Verkeersveiligheidsaudit

Spooronderdoorgang N226

Pleun Smit
DTV Consultants
26 november 2019

Krappe boogstraal

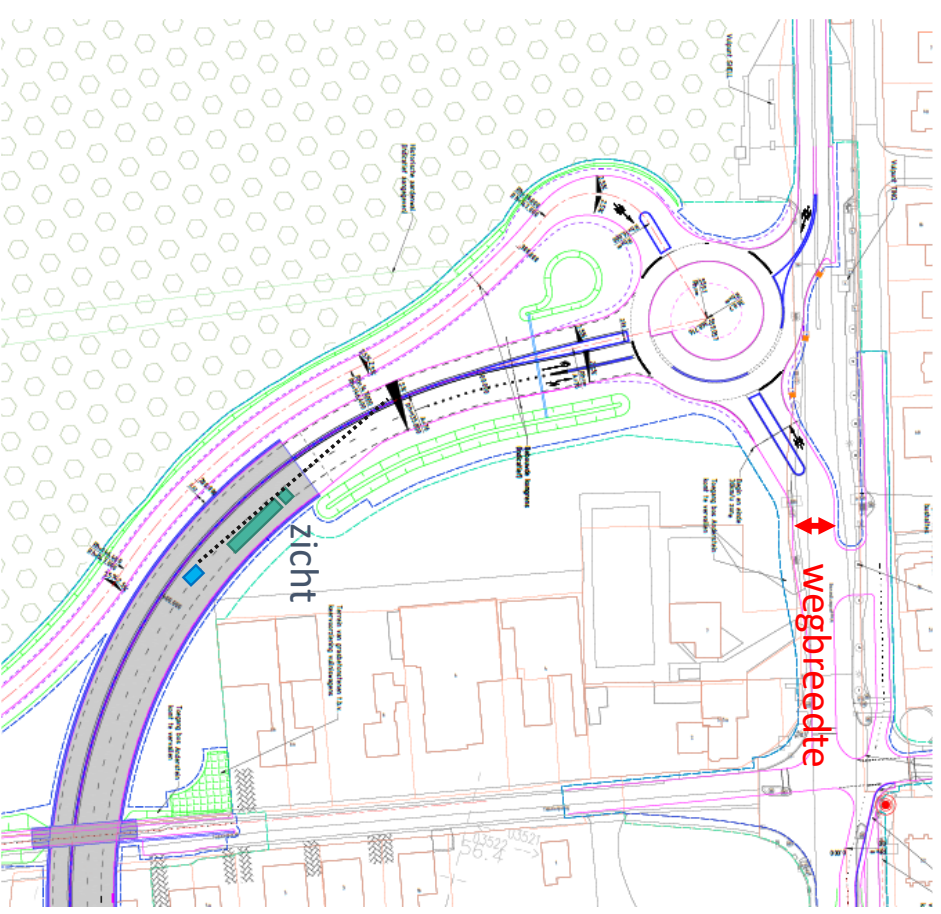
- Er zijn geen overgangsbogen toegepast;
- Er is op sommige plekken sprake van een negatieve verkanting;
- Boogstraal fietspad erg krap;
- Bushalte ligt in een flauwe bocht;
 - inrijdhoek ontbreekt
 - zicht bij wegrijden bushalte ontbreekt
- De tangentialpunten van de samenhangende boog vallen niet samen.

Negatieve verkanting

Tangentpunt verticale boog

Tangentpunt horizontale boog

Kruispunten

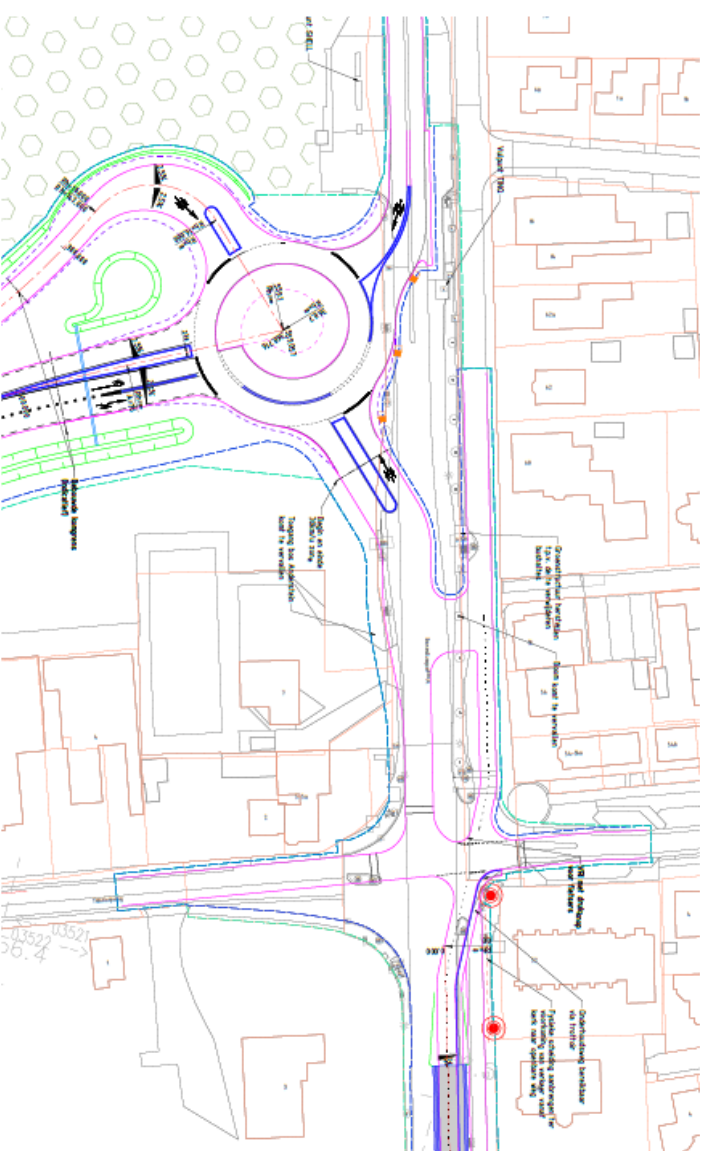
- Randverharding en aansluitende wegen rotondes erg breed waardoor personenauto's veel ruimte hebben;
- Rijrichtingscheiding tpv rotonde is onvoldoende breed;
- Voorrang Tuindorppweg – Haarweg is niet consistent met alleen een verkeerslicht voor fietsers.

Human Factors

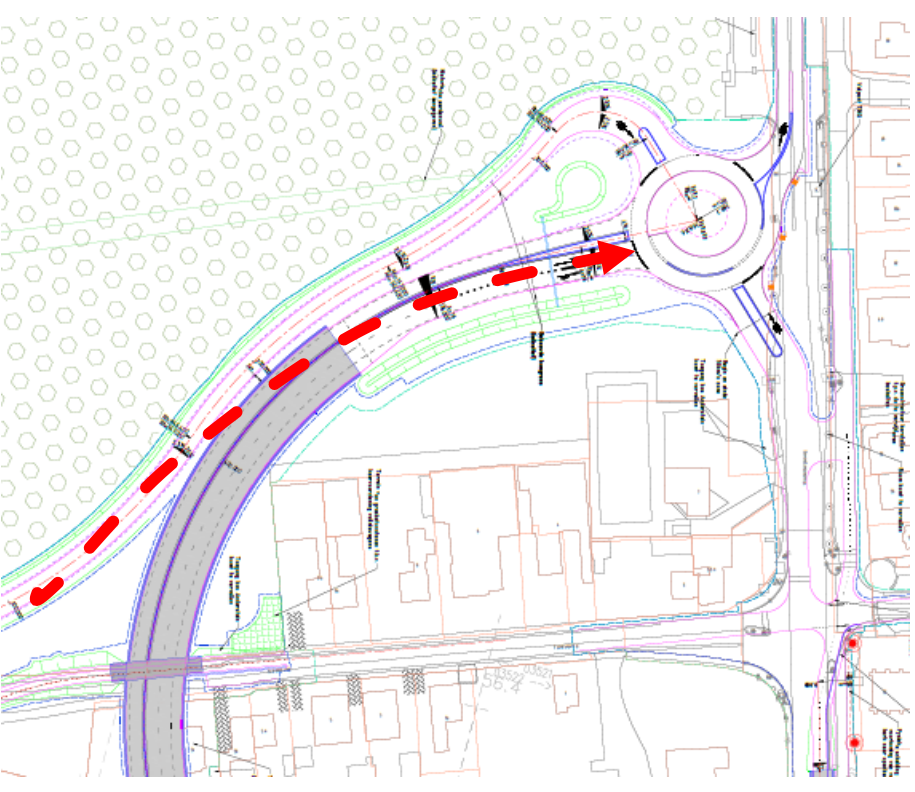
- Vanuit de Bosweg kan verkeer zich oriënteren op de verkeerde tak van de rotonde en tegen het hek van de spooronderdoorgang rijden.
